Bebauungsplan Nr. 192/I „Ringstraße“ in Leverkusen-Hitdorf

Stellungnahmen

Abwägungsvorschlag der Verwaltung mit Beschlussentwurf

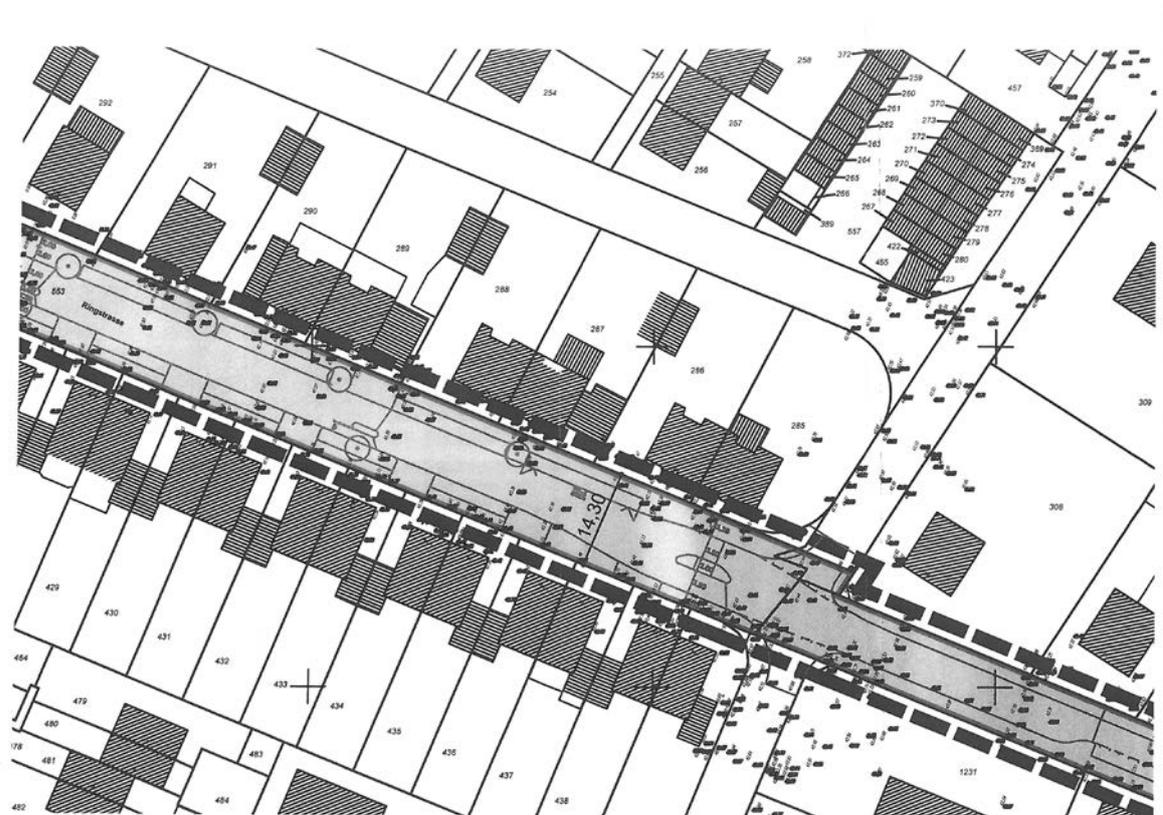
Als Anlage 1 reichen wir zunächst einen Planausschnitt aus dem ausgelegten Bebauungsplanentwurf bei, aus dem sich ergibt, dass eine Bushaltestelle im Bereich der Flurstücke 286 bis 288 hergestellt werden soll.

Herr Kremer hat in diesem Bereich jedoch nicht nur sein Wohnhaus (Flurstück 286), sondern auch seine Stellplätze gemäß der erteilten Genehmigung hergestellt. Die Zufahrt zu den Stellplätzen befindet sich unmittelbar vor der geplanten Bushaltestelle, sodass eine Nutzung der Zufahrt gar nicht mehr möglich wird. Eine alternative Zufahrt ist nicht möglich. Die Bushaltestelle würde in einem Bereich herzustellen sein, die eine genehmigte Nutzung des Grundstücks beseitigt.

Zu 1.) Der zum Zeitpunkt der Offenlage des Bebauungsplans Nr. 192/I „Ringstraße“ dargestellte Planentwurf beinhaltet den Hinweis zu der durch den Fachbereich Tiefbau (FB 66) vorgesehenen Straßenausbauplanung, die bei Umsetzung des Verkehrskonzeptes Hitdorf vorgesehen ist. Über den Bebauungsplan Nr. 192/I „Ringstraße“ selbst erfolgt keine Festlegung von Standorten für Bushaltestellen sondern grundsätzlich die Festsetzung einer Straßenverkehrsfläche zur Anbindung der Ringstraße an die Hitdorfer Straße. Die Festlegung von Maßnahmen zum Straßenausbau sowie die Prüfung von Standorten für Bushaltestellen werden im weiteren Verfahren zur Ausbauplanung von den städtischen Fachabteilungen zur Straßenverkehrsplanung vorgenommen. Im Planentwurf zum Satzungsbeschluss wird der Hinweis zur Ausbauplanung nicht weiter dargestellt.
